**Area Vasta Sud – Dipartimento di Grosseto**

**Oggetto:** Art. 19 del D. Lgs.152/2006, art. 48 della L.R. 10/2010. Procedimento di Verifica di Assoggettabilità relativo all'invaso sul Fosso della Scanonica, in località La Migliorina, nel Comune di Orbetello (GR). Contributo istruttorio  
proponente: Loacker Tenuta Corte Migliorina S.a.r.l.

Riferimento: richiesta contributo tecnico istruttorio della Regione Toscana - Settore Valutazione Impatto Ambientale del 10/10/2024 prot. n. 533885, relativo alla documentazione fornita dal proponente (protocollo ARPAT n. 80146 stessa data).

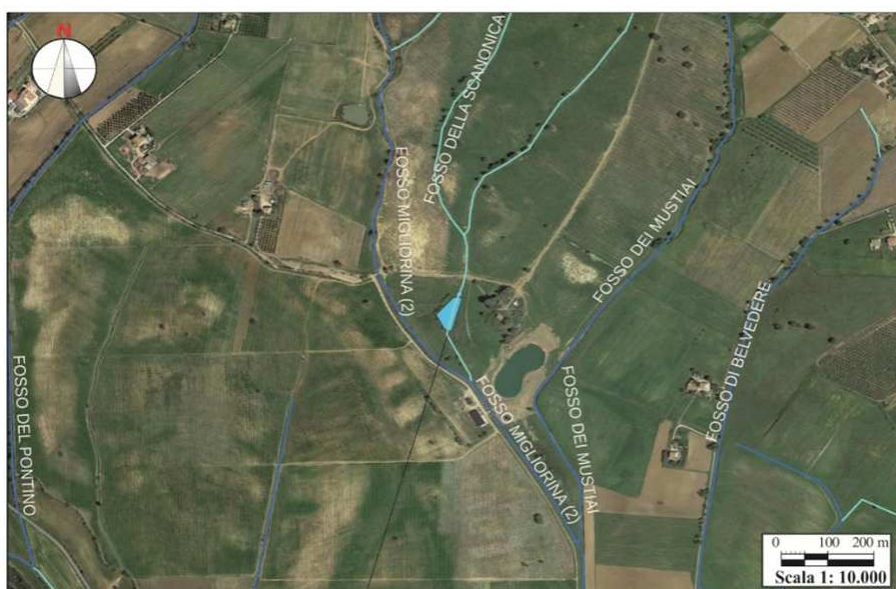
Ai fini delle mitigazioni degli eventuali impatti sulla sezione di deflusso sono previsti:

- colmamento dell'alveo del fosso della Scanonica nel tratto che unisce la prevasca all'invaso con riprofilazione della parte superficiale del terreno;
- colmamento dell'alveo del fosso della Scanonica per un tratto di circa 12 metri a partire dal punto in cui esce dall'invaso con riprofilazione della parte superficiale.
